Oggetto: (V00996) [ID: 10617] Procedura di VIA/PNRR, ai sensi dell'art. 23, D.Lgs. 152/2006 comprensiva dell'autorizzazione paesaggistica di cui all'art. 146 del D.lgs. n. 42/2004, integrata con la Valutazione di Incidenza ai sensi dell'art. 5 del D.P.R. 357/1997 e contestuale Piano di Utilizzo terre ai fini della verifica ex art. 9 del D.P.R. 120/2017. S.S. 78 - Sarnano - Amandola - Lavori di adeguamento e/o miglioramento tecnico funzionale della sezione stradale in t.s. e potenziamento delle intersezioni. 2° Stralcio. **Trasmissione osservazioni.**

Oggetto: [ID:10617] (V00996) **Procedura di V.I.A./PNRR**, ai sensi dell'art. 23, D.Lgs. 152/2006 comprensiva dell'autorizzazione paesaggistica di cui all'art. 146 del D.lgs. n. 42/2004, integrata con la Valutazione di Incidenza ai sensi dell'art. 5 del D.P.R. 357/1997 e contestuale Piano di Utilizzo terre ai fini della verifica ex art. 9 del D.P.R. 120/2017. Progetto Definitivo: **“S.S. 78 - Sarnano - Amandola - Lavori di adeguamento e/o miglioramento tecnico funzionale della sezione stradale in t.s. e potenziamento delle intersezioni. 2° Stralcio.”**

Foto 12 querce secolari, su morfologia di cresta, che interferiscono con il tracciato in progetto

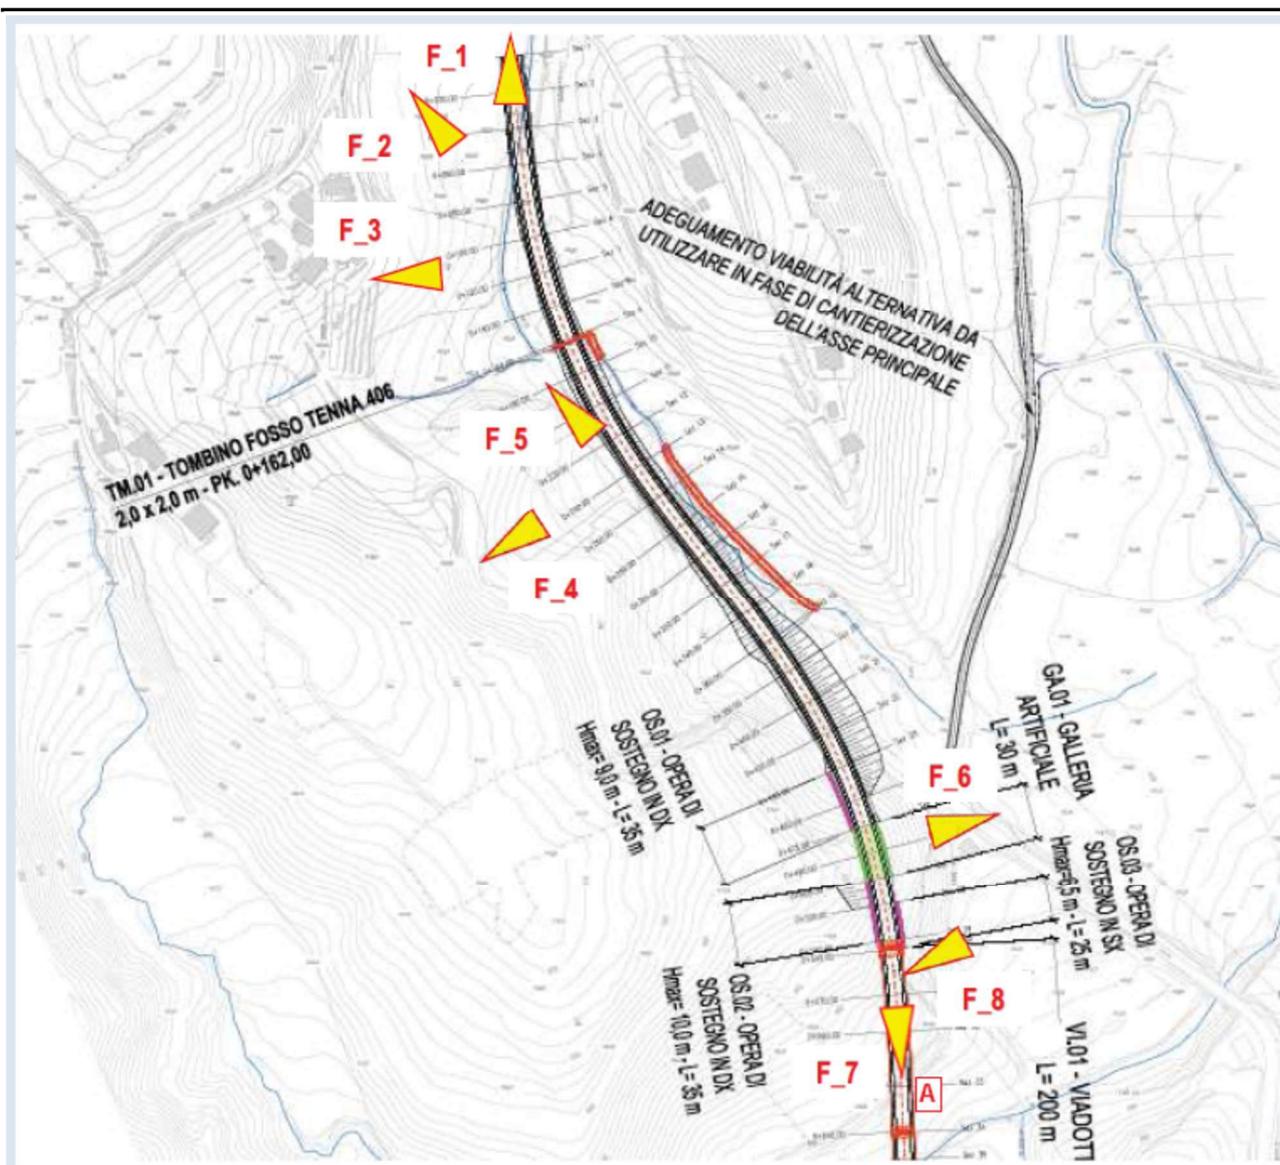
Tale affermazione non sembra trovare riscontro dalla visione della cartografia e dal sopralluogo effettuato.
